Technická zpráva str. 1–3
Výkaz výměr– změna PD2021/PD2022 str.4

Změna 03/2022 +zahrádka č.31

OBJEDNATEL :	Zákl.org.Českého zahrádkář.svazu,č.66 Na Balkáně, Praha 3	MĚŘÍTKO	POČET FORMÁTŮ	DATUI
STAVBA :	Kabelové přípojky elektro NN navýšení o zahrádku č.31 Zákl.org.Českého zahrádkář.svazu,č.66 Na Balkáně, Praha 3			03/202
		STUPEŇ	DOPLNĚNÍ PD PRO DSP	
		ČÁST DOKUMENTACE		
VÝKRES :		ELEKTRO NN

Projektová dokumentace zvýšení počtu kabelových přípojek je vypracována na základě objednávky Základní organizace zahrádkářského svazu č.66, Na Balkáně, ZO č.66 ČZS, ZO č.66 ČZS, Slévačská 902/11, Praha 14, zastoupená paní Mgr.Simonou Hannou. Projekt řeší navýšení přípojek elektro NN o jednu vybranou zahrádku – č.31 (Huttlovi) uvedeného zahrádkářského svazu.

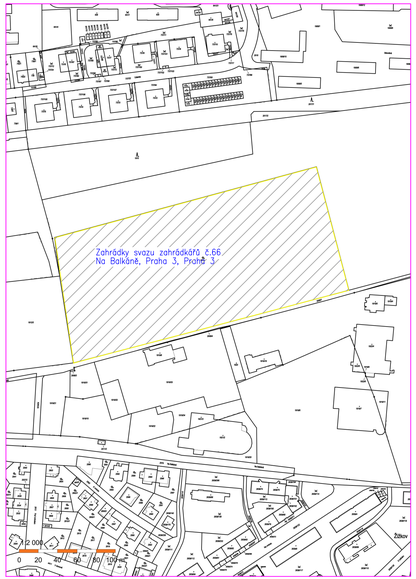
Výchozími místy přípojek NN jsou stávající přípojkové skříně PRE, zasmyčkované distribučními zemními kabely AYKY 3x185+95mm^2. Stávající přípojkové skříně zůstanou na svých místech bez změn, stejně jako nebudou dotčeny distribuční kabely v příjezdové komunikaci. Rozdíl mezi PD z roku 2021 a PD 2022 je změna elektroměrového rozvaděče RE3 (z 8mi míst pro elektroměry na 9 míst) a kabelová přípojka pro zahrádku č.31-Huttlovi.

Z elektroměrového rozvaděče RE3 bude vyvedena další kabelová přípojka pro zahrádku č.31 odběratele kabely CYKY 4x6mm^2 + CYKY 3x1,5mm^2, vedena v kabelových trasách uvedených v PD2021 k zahrádkám č.27,33,32 a 30. V místě odbočky k zahrádce č.30 bude napojen zemnící pásek FeZn 30x4mm. U zahrádeky č.31 bude ponechán volný konec cca 5m pro připojení rozvaděče zahrádky č.31 (rozvaděč odběratele, jeho náplň a umístění není součástí této PD).
